הנדון: דוח הבהרות ותשובות מס' 1:

פרויקט רחבת כניסה פדה, ביה"ח שיבא (תל-השומר)

להלן הבהרות לקבלנים לשלב המכרז מיום- 23/01/23, לפרויקט שבנדון:

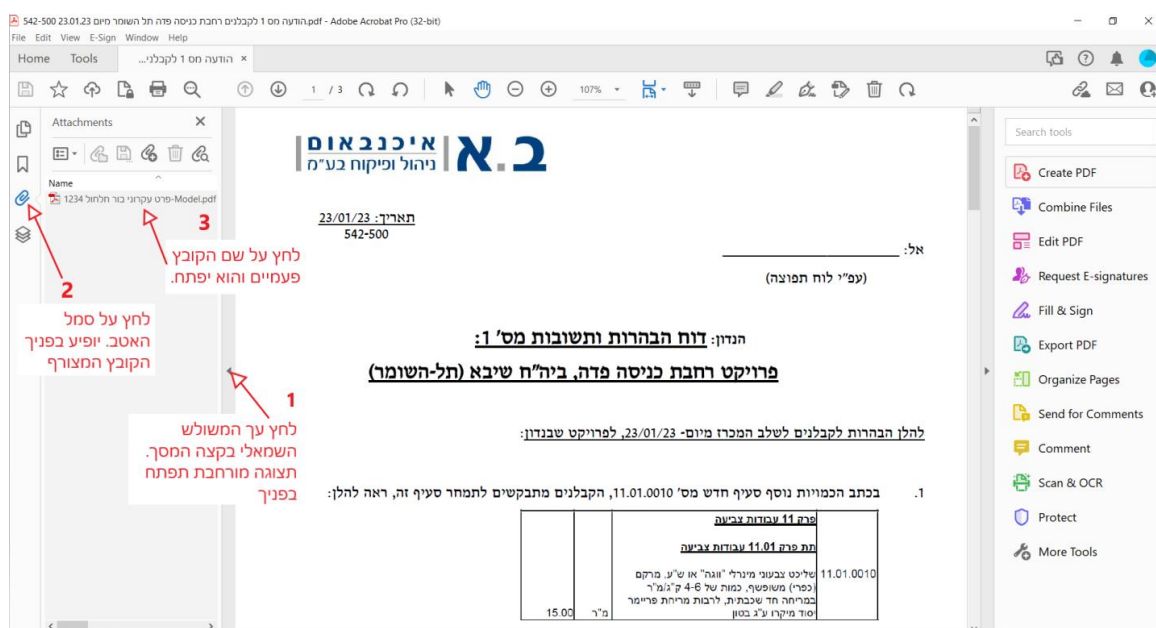
6. בכתב הכמויות נוספו מס' כמפורט להלן. הקבלנים מתבקשים לתמחר סעיפים אלו.

<u>תת פרק 41.20 נטיעה</u>			
מחירי היחידה כוללים שתילה/ניטעה כולל אחריות ותחזוקה			
41.20.0010	שתילים גודל מס' 3 (1 ליטר)	יח'	160.00
41.20.0020	שתילים גודל מס' 4 (3 ליטר)	יח'	661.00
41.20.0030	שתילים גודל מס' 6 (10 ליטר)	יח'	158.00
41.20.0040	עצים ממיכל (100 ליטר) "גודל 9" בקוטר גזע 3" מדוד 0.3 מ' מפני הקרקע, לרבות זוג סמוכות מחוטאות ו- 50 ליטר קומפוסט לעץ	יח'	20.00
